TecnoRampa
EMPRESA DE TECNOLOGIA Y SERVICIO

DESCRIPCIÓN DEL EQUIPO:

RAZON SOCIAL: CONSTRUCTORA VILLA DEL
 PALMAR CANCUN S.A. DE C.V.

PLANO: DESCRIPCIÓN DE PARTES: **A-1**

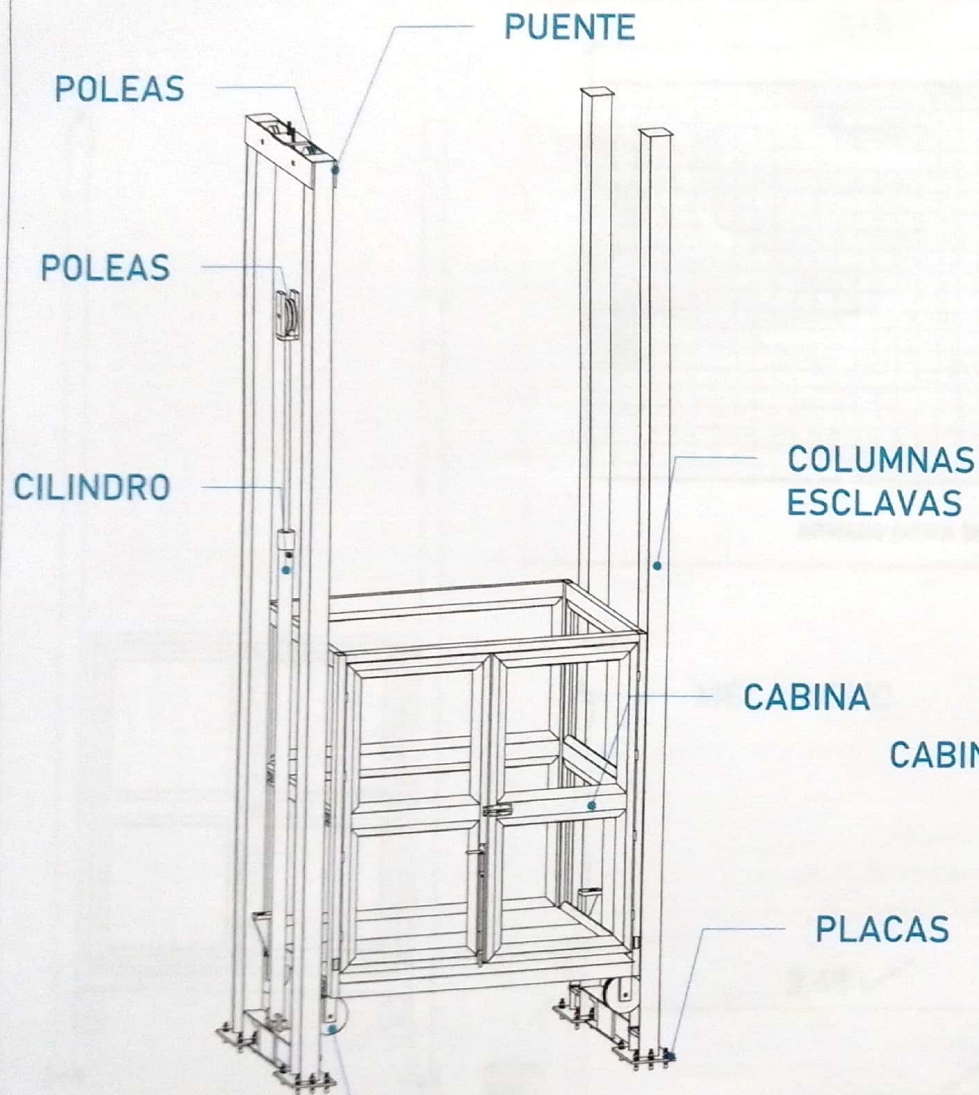
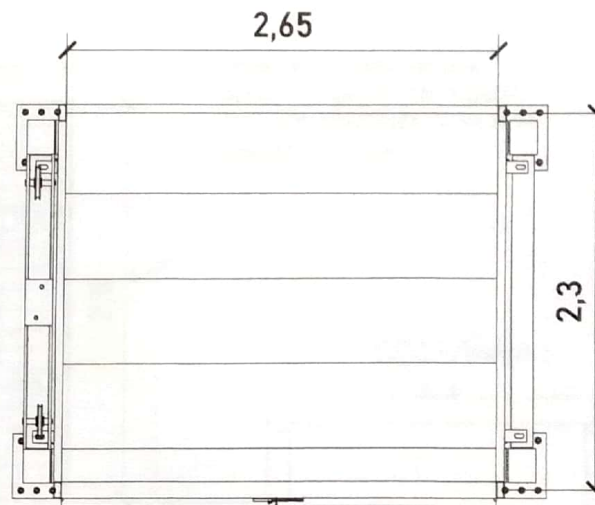
li
~~29/09/21~~
~~Juan~~
 Medidas revisadas
 Arq. LA VE

PLANO: **HUBO PARA EL ELEVADOR** CLASE: **A-2**

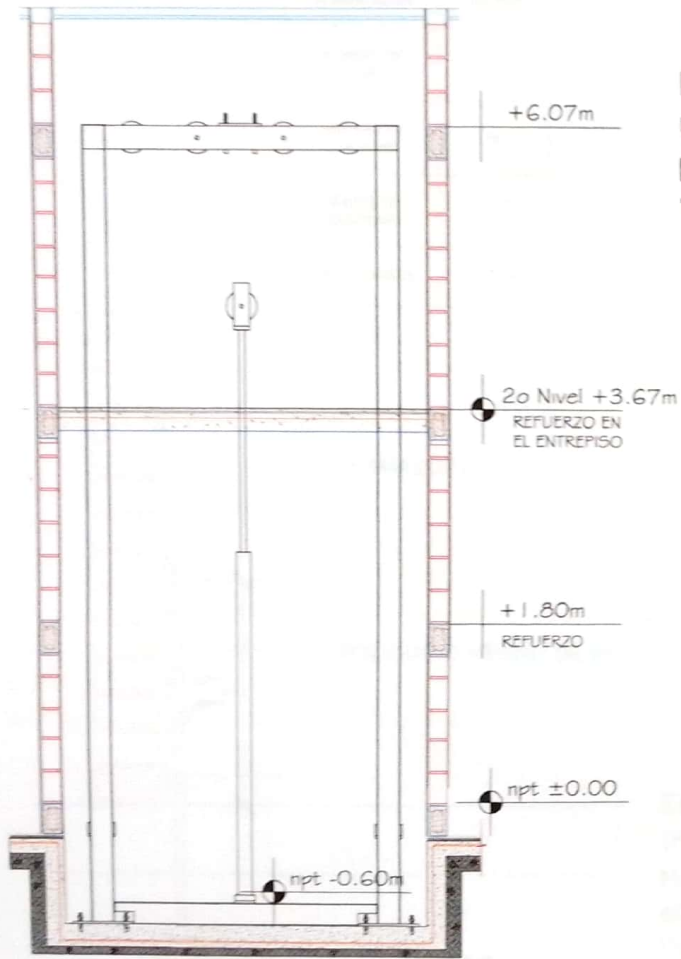
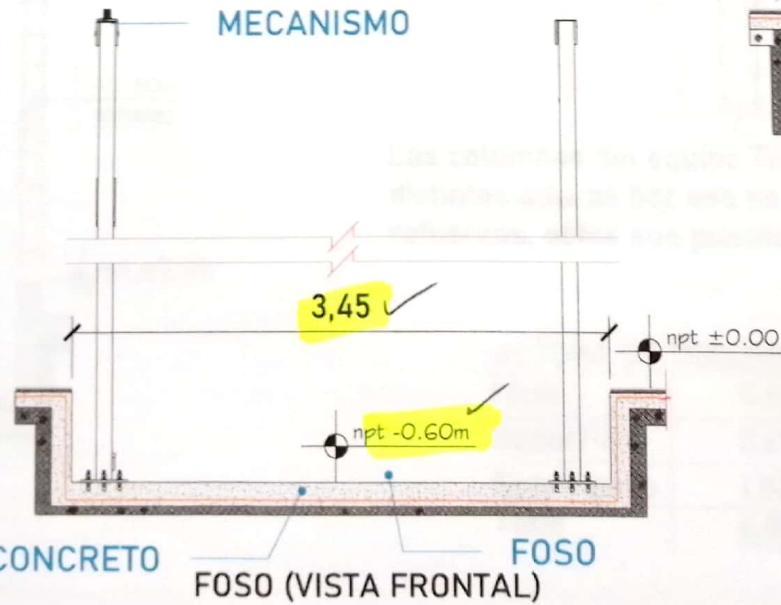
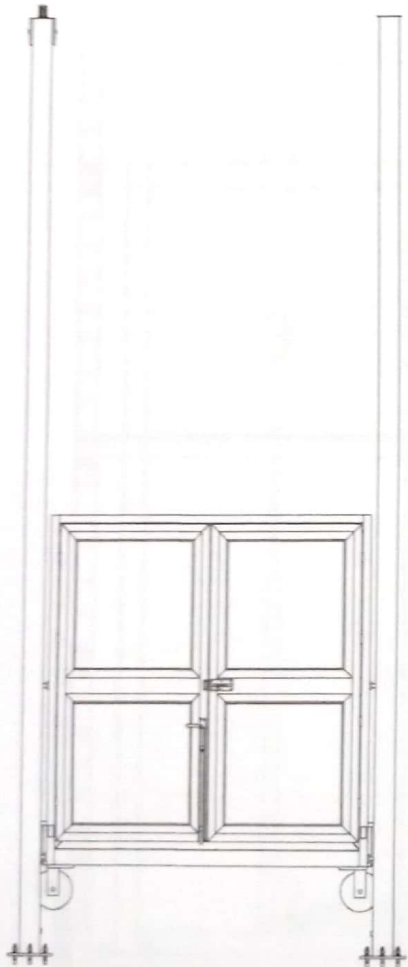
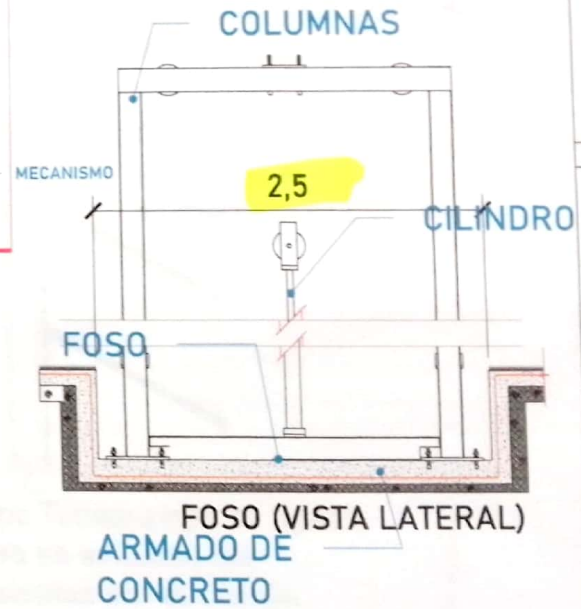
29/09/21
J. J. J.
Medidas Revisadas
Am LA/VR

PLANO: **MUNDO PARA EL ELEVADOR** CLAVE: **A-3**

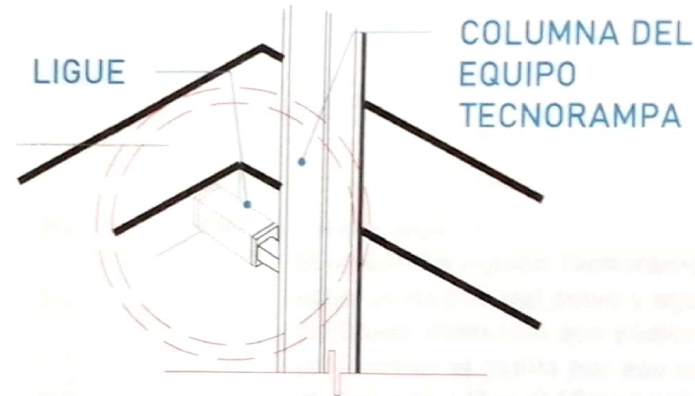
Foso	0.60m	✓
Recorrido	3.67m	← 3.63
Sobre paso	1.80m	
Total	6.07m

*29/09/21
medidas revisadas
A 99. LAURE.*

PLANO: CLASE: **A-7**

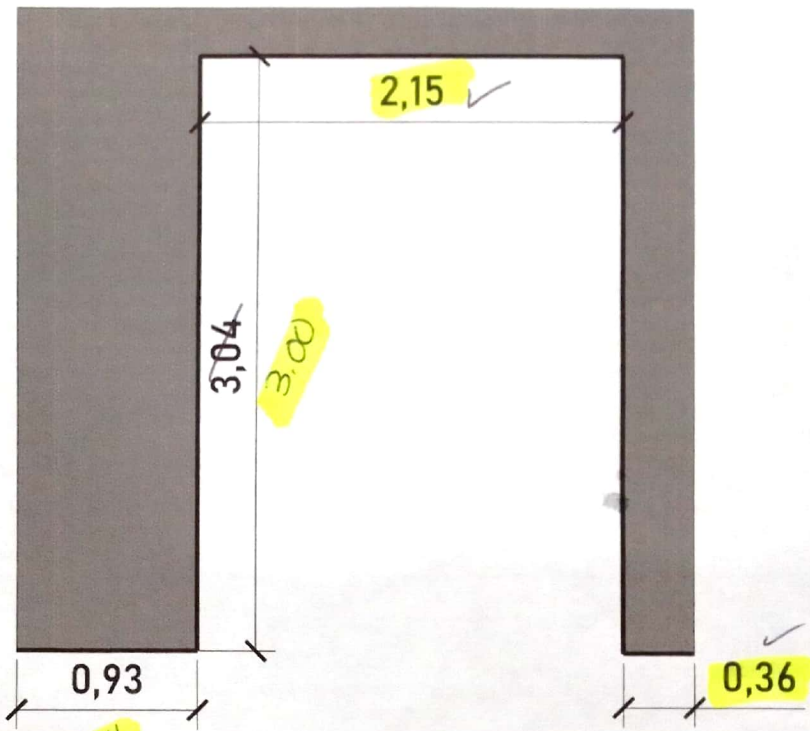
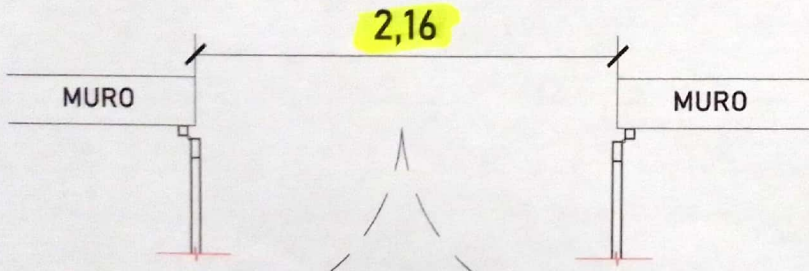
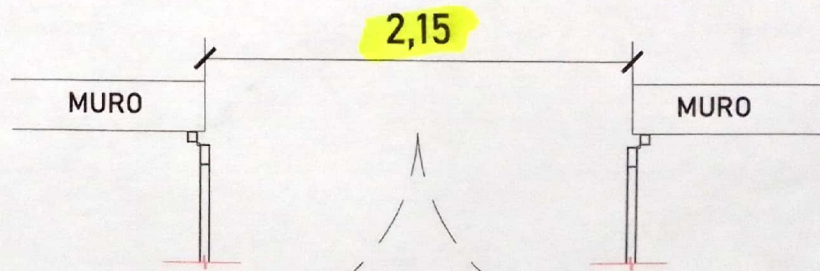
29/09/21
medidas revisadas
Arq. L.H.R.
